改善箇所説明図

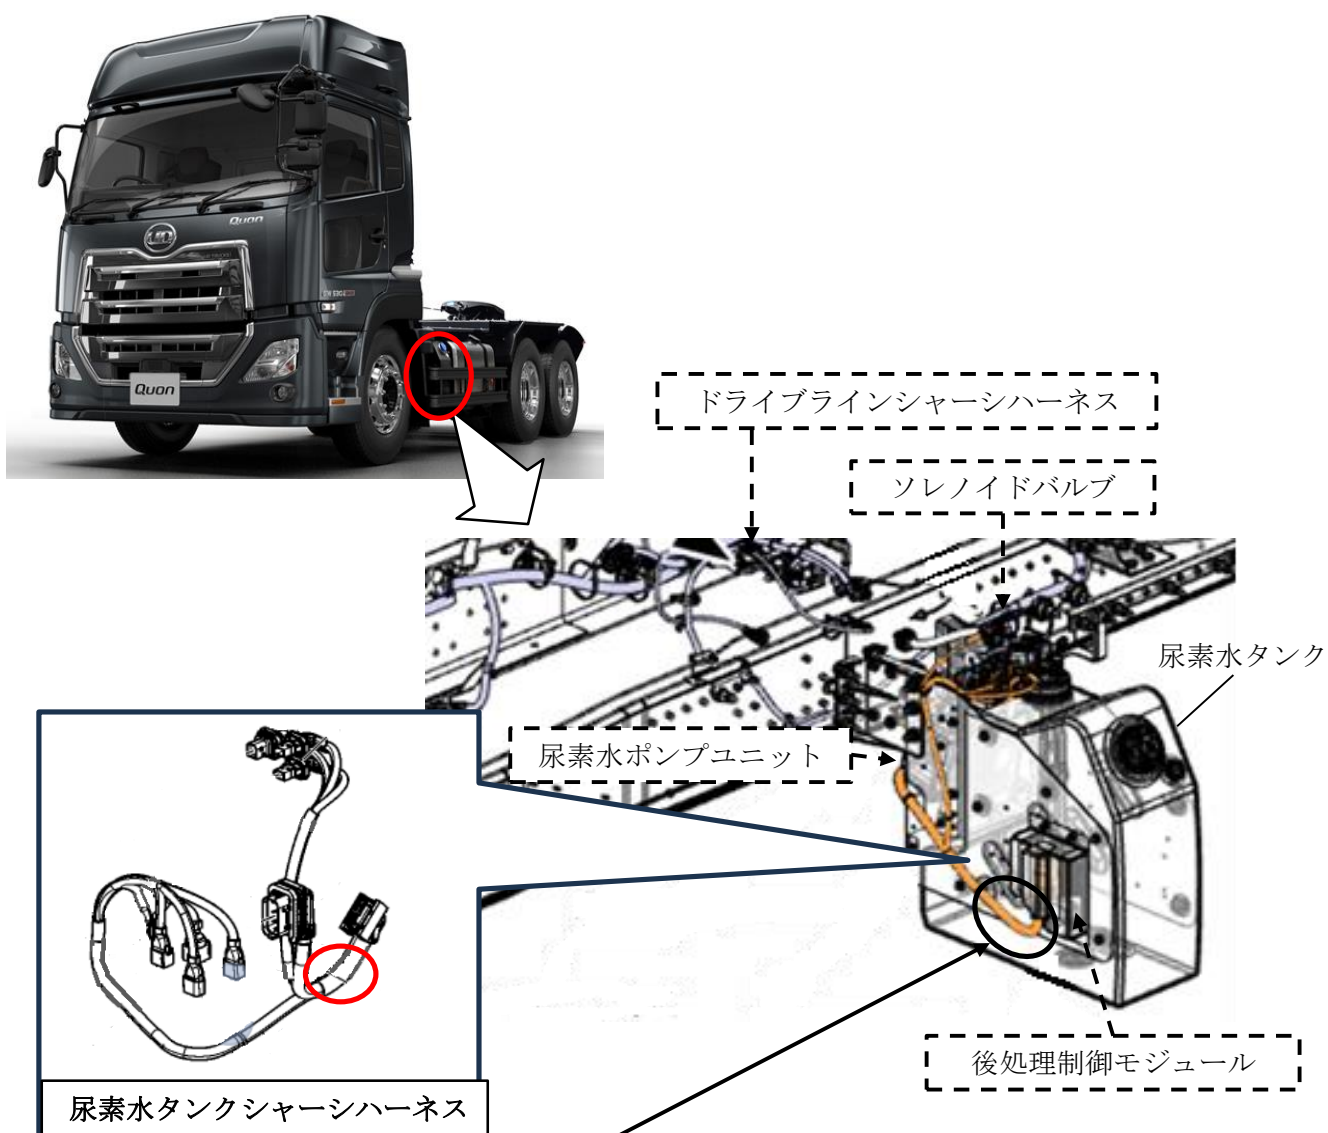
基準不適合発生箇所

GH13型エンジン搭載トラクタの尿素水タンクシャーシハーネスにおいて、暫定品の作業指示が不適切なため、防水加工の仕様が異なるものがある。そのため、防水性能が確保されず、加工部位からの水浸入により、配線が腐食し、そのままの状態で使用を続けると、導通不良によりインストルメントクラスタ上に警告灯点灯及び警告音が吹鳴するとともに排出ガス後処理装置が不作動となり、排出ガス中の窒素酸化物（NOx）の排出値が基準値を超えるおそれがある。

改善の内容

全車両、尿素水タンクシャーシハーネスを正規品に交換するとともに、各コネクタを点検し腐食が認められた場合は、接続側の部品を新品と交換する。

注： は交換する部品、 は必要に応じて交換する部品を示す。

識別：後処理制御モジュールブラケットのボルトに赤ペイントを塗布する。
